PIAGGIO Händler News - Technik 15 / 2006

- **Ergänzung zur Händler News- Technik 05 2006**
Betrifft ZIP 50 4T Zündelektronik / Regler Umrüstkit 497522

Einbauanleitung ZIP 50 4T LBMC25

Lage CDI

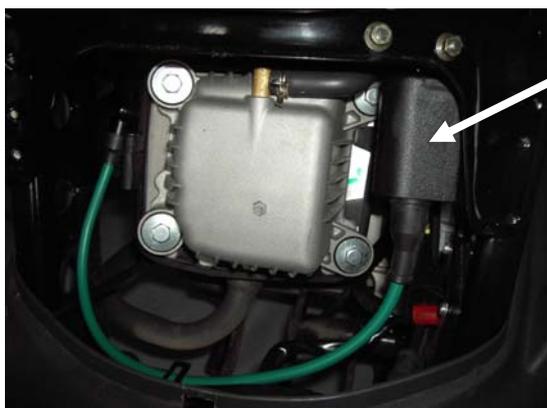
Bei Fahrzeugen ab der FIN LBMC25C...19122 ist diese Änderung in die Serienfertigung eingeflossen. Ab dieser Fahrgestellnummer ist eine Kokusan CDI Nr. 639986 in Verbindung mit einem Kokusan Spannungsregler Nr. 639751 verbaut.

In diesem Fall darf die Ducati CDI nicht eingebaut werden!

Bei Fahrzeugen bis zur FIN LBMC25C...19122 muss vor der Umrüstung auf die Ducati Zündeinheit geprüft werden, ob auch ein Ducati Spannungsregler, Nr.969382 verbaut ist. Wenn ja, ist die verbaute Ducati Zündeinheit Nr. 638877 gegen die im Kit enthaltene Ducati Zündeinheit 638878 auszutauschen.

Stellen Sie fest, das bei dem Fahrzeug ein Spannungsregler des Herstellers Kokusan, Nr.639751 verbaut wurde, muss entweder die Kokusan CDI, Nr. 639986, nachgerüstet oder der Ducati Regler Nr.969382 und die im Kit enthaltene Ducati CDI, Nr. 639978 in Kombination verbaut werden.

Ducati CDI aus dem Umrüstkit, Ersatzteilnummer 639978, darf nur in Verbindung mit einem Ducati Spannungsregler verbaut werden.

Ducati CDI, Nr. 638877 wird durch die im Kit enthaltenen Ducati CDI, Nr. 639978 ersetzt. Prüfen Sie, ob auch ein Spannungsregler der Firma Ducati verbaut ist.
